**Avis de la Mission Régionale d'Autorité environnementale
Nouvelle-Aquitaine sur
le projet centrale solaire au sol
« Le complexe solaire de l'Hippodrome » à Garein (40)**

n°MRAe 2023APNA 135

dossier P-2023-14415

Localisation du projet : Commune de Garein
Maître(s) d'ouvrage(s) : Garein Energies, filiale de la société BayWa r.e France
Avis émis à la demande de l'Autorité décisionnaire : Préfet des Landes
En date du : 03/07/2023
Dans le cadre de la procédure d'autorisation : Évaluation environnementale
L'Agence régionale de santé et préfet/préfète de département au titre de ses attributions dans le domaine de l'environnement ayant été consultés.

Source : Sensibilités écologiques du site - Étude d'impact p. 155

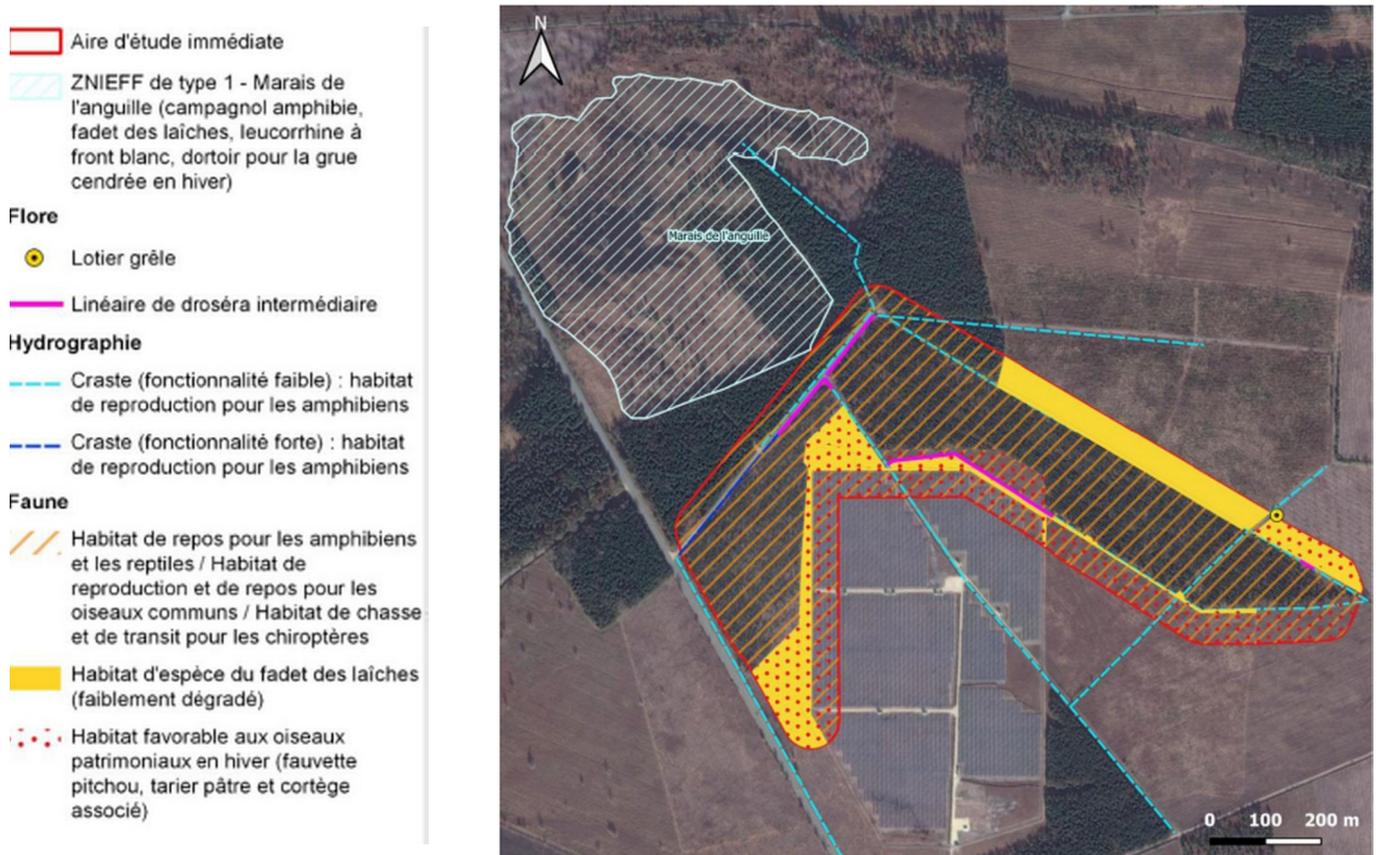
Selon le dossier, les inventaires naturalistes menés ont permis de détecter une diversité floristique et faunistique globalement moyenne. Seuls les enjeux autour de la présence d'habitat de repos et de reproduction du Fadet des Laïches sont considérés comme forts. **La MRAe estime toutefois nécessaire de réévaluer les niveaux d'enjeux attribués aux espèces végétales et animales, ci-dessus présentées, en tenant compte du statut de protection d'un certain nombre d'entre elles, en particulier l'avifaune et les amphibiens.**

Source : Superposition des aménagements prévus et des zones humides et eaux superficielles - Étude d'impact p. 213

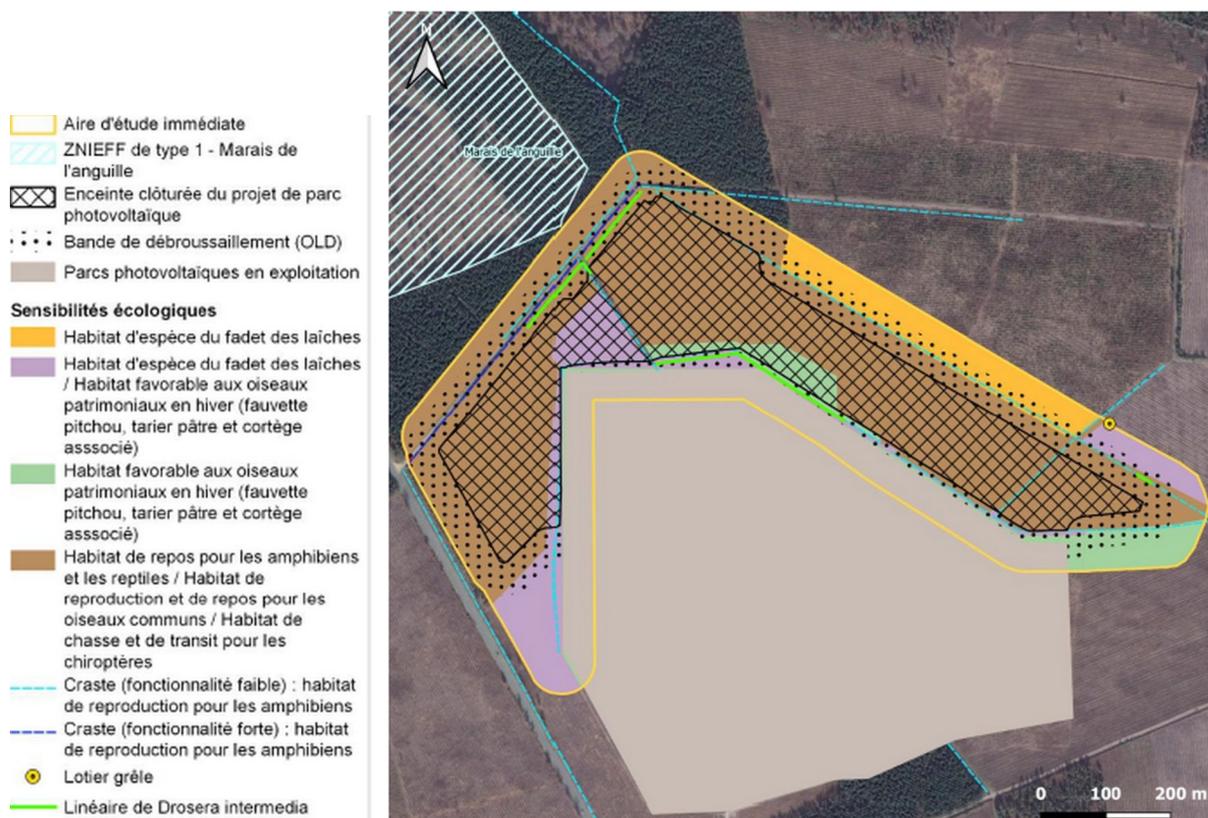
Afin de limiter l'impact sur les **zones humides** en phase de chantier, le projet prévoit des mesures visant à limiter les tassements liés aux déplacements des engins (plan de circulation, engins légers équipés de pneus basse pression etc). Les tranchées seront remblayées avec la terre excavée dès les câbles installés. La continuité de l'écoulement des eaux des fossés sera préservée par l'installation de passages busés permettant notamment le franchissement des fossés durant la phase de chantier et par les engins de lutte contre l'incendie en phase d'exploitation. Une craste au sud-est du site sera toutefois comblée.
